東京電力株式会社 柏崎刈羽原子力
発電所 原子炉設置変更許可申請
(1号原子炉施設の変更)の概要について

平成14年3月

1. 申請の概要

- a. 1号炉の中性子源領域モニタ及び中間領域モニタを起動領域モニタに変更する。
- b. 1号炉の原子炉緊急停止系作動回路電源を変更する。
また、これらの変更に伴い、計測制御系統施設の構造及び設備の記載の一部を最近の記載形式に合わせる。

第 1 表 中性子源領域モニタ／中間領域モニタと起動領域モニタとの比較

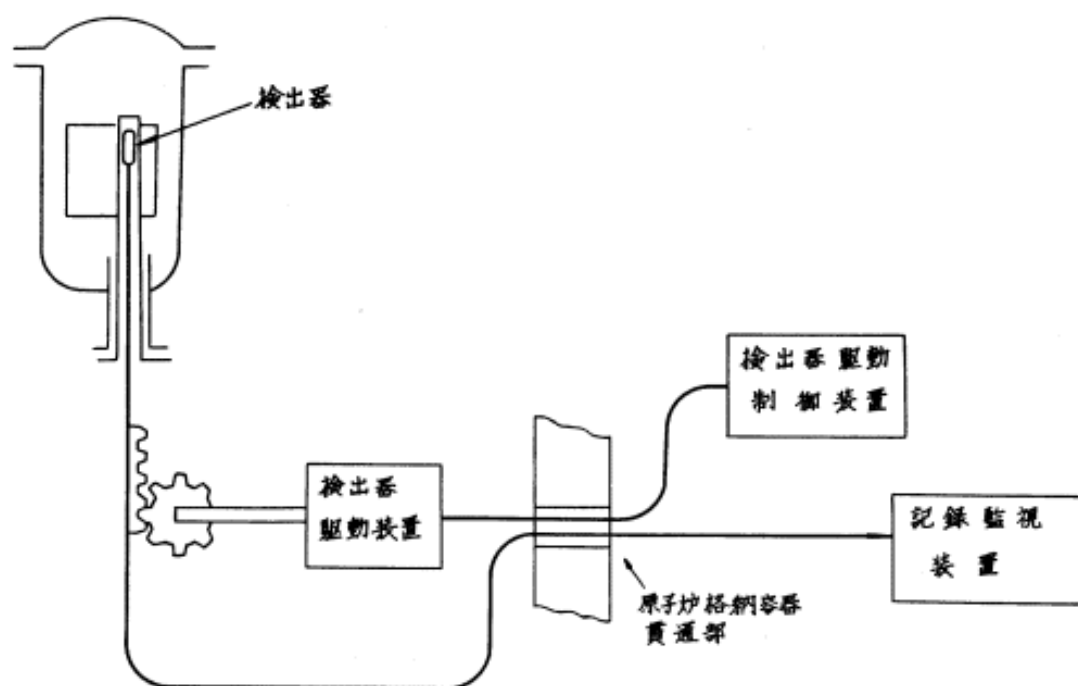
中性子源領域モニタ（SRM）／中間領域モニタ（IRM）と起動領域モニタ（SRNM）との比較を第1表に示す。スクラムトリップ方式を、中間領域における中性子束高または中性子束計装動作不能から、中間領域における原子炉周期短または中性子束計装動作不能に変更する。また、制御棒引抜阻止トリップ方式を、モード・スイッチが「起動」位置にある場合で、中性子源領域における指示低及び指示高並びに中間領域における中性子束低及び中性子束高または中性子束計装動作不能から、モード・スイッチが「起動」位置にある場合で、中性子源領域における指示低並びに中間領域における原子炉周期短及び中性子束高または中性子束計装動作不能に変更する。

第2図 中性子源領域モニタ／中間領域モニタ，起動領域モニタシステム構成図

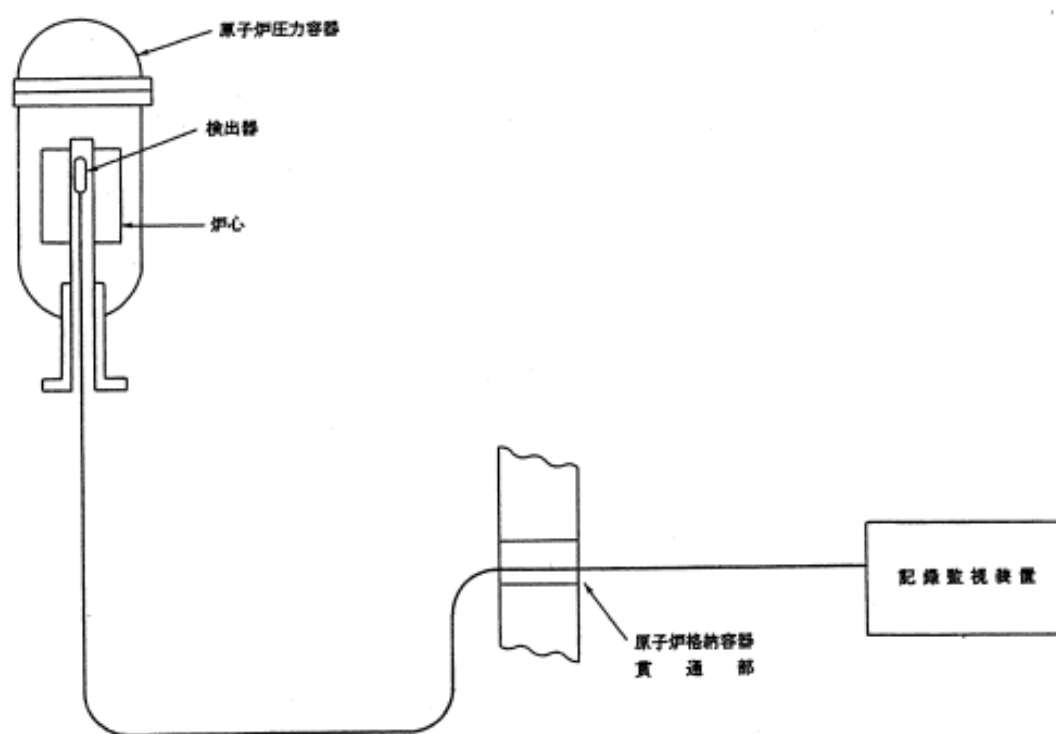
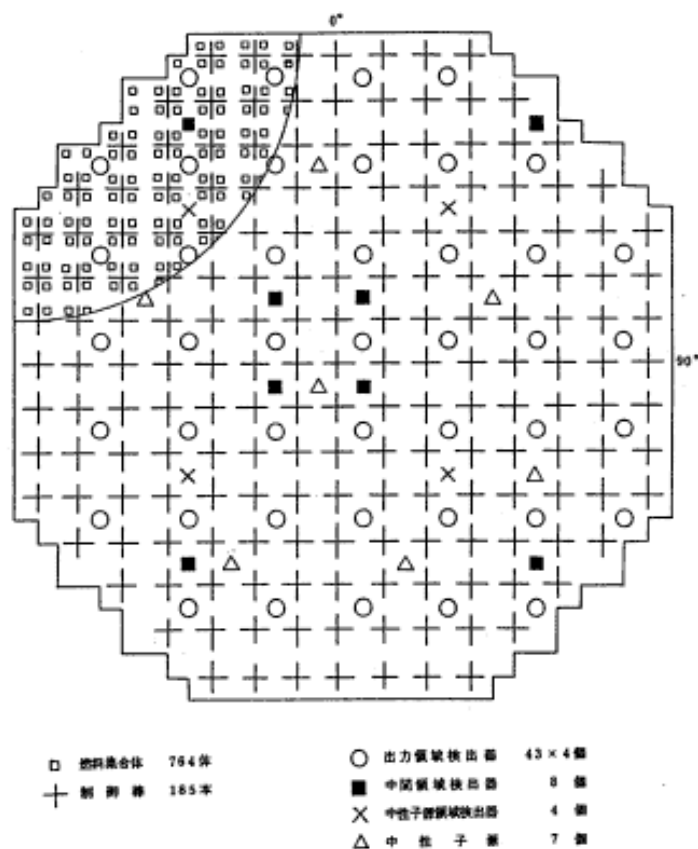
このうち、中性子源領域と中間領域とを 1 つの検出器で計測する起動領域モニタが実用化され、柏崎刈羽原子力発電所 1 号炉についても中性子源領域モニタ及び中間領域モニタを起動領域モニタに変更する。

中性子源領域モニタ／中間領域モニタ、起動領域モニタシステム構成図を第2図に、炉内検出器配置図を第3図に示す。

第5図 原子炉緊急停止系作動回路MGセット電源構成（現状）

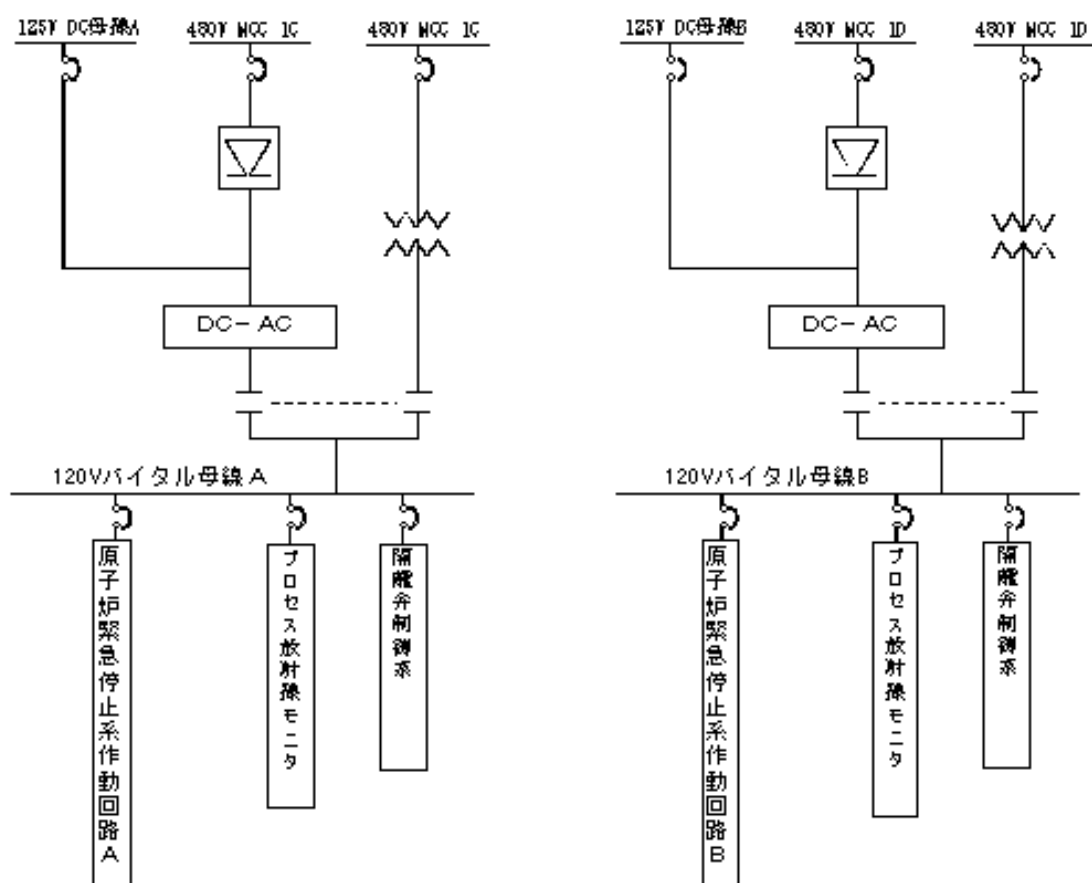
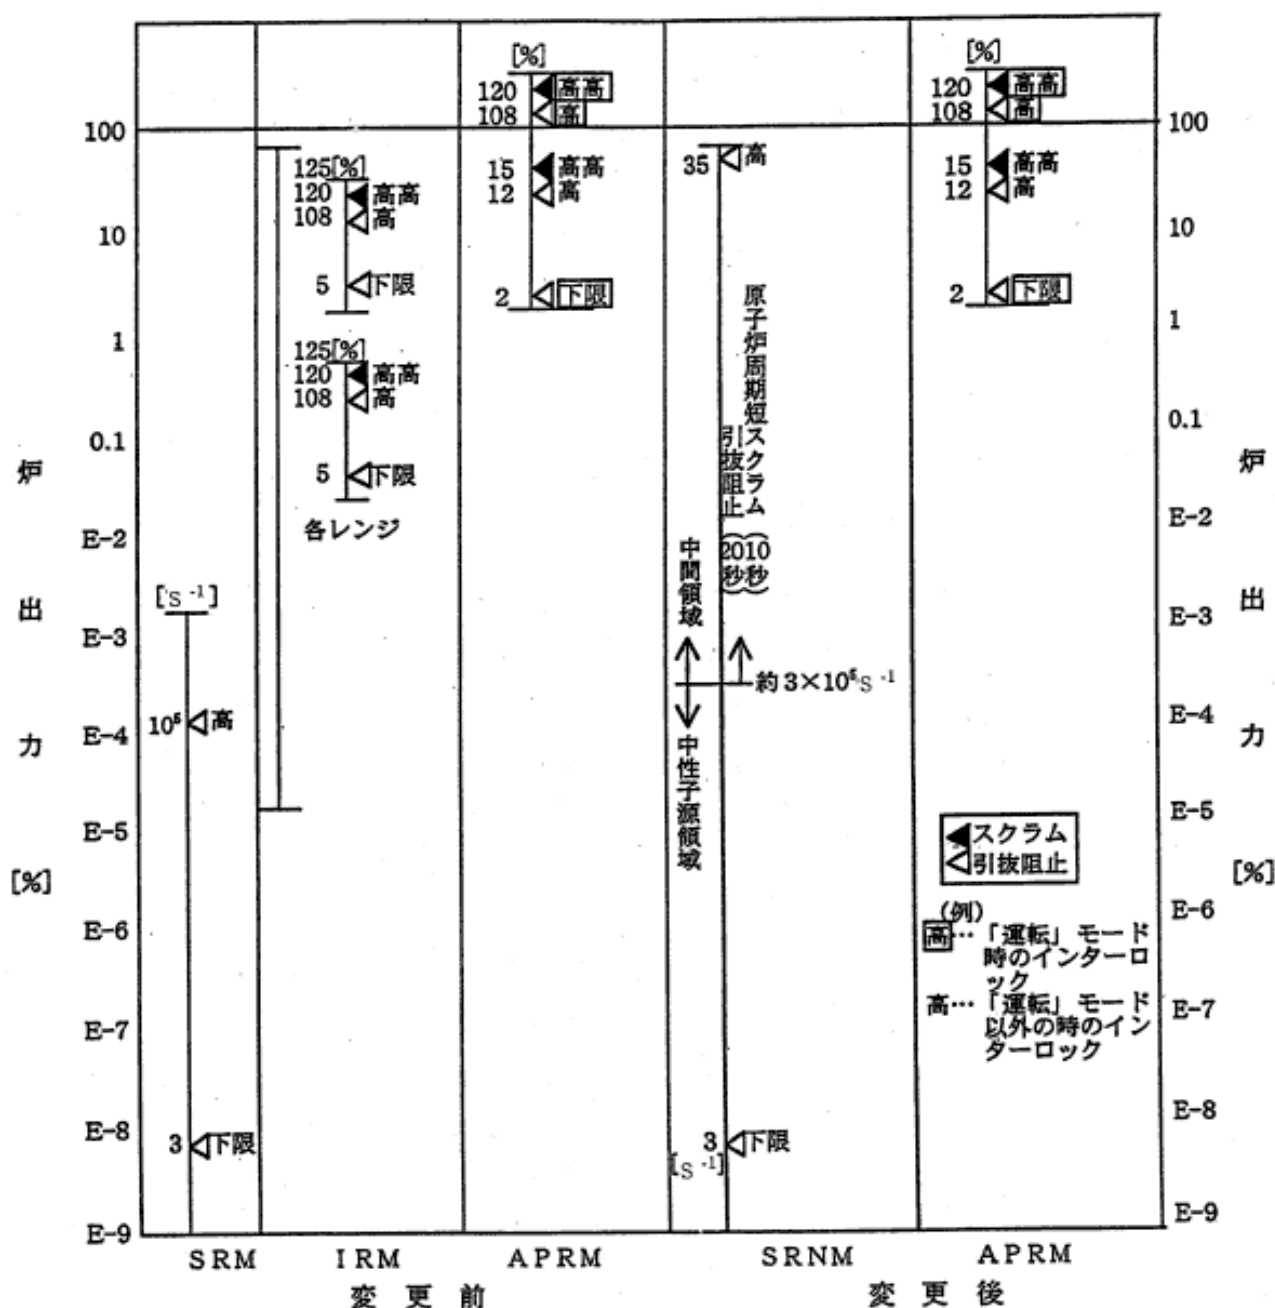
柏崎刈羽原子力発電所1号炉の原子炉緊急停止系作動回路用電源には、所内電源切替等により所内電源が瞬時停電しても原子炉緊急停止系作動回路が停電しない、との不要スクラム防止の観点から、MGセット（電動機駆動発電機）を用いている。

第4図に原子炉緊急停止系作動回路MGセット電源構成、第2表にMGセット設備の仕様を示す。

以上の原子炉緊急停止系作動回路電源を、柏崎刈羽原子力発電所2～7号炉の原子炉緊急停止系作動回路で十分な運転実績を有する120Vバイタル交流電源を電源とする設備構成に変更し、MGセット設備を撤去する。第5図に変更後の計測制御用電源系統図を示す。
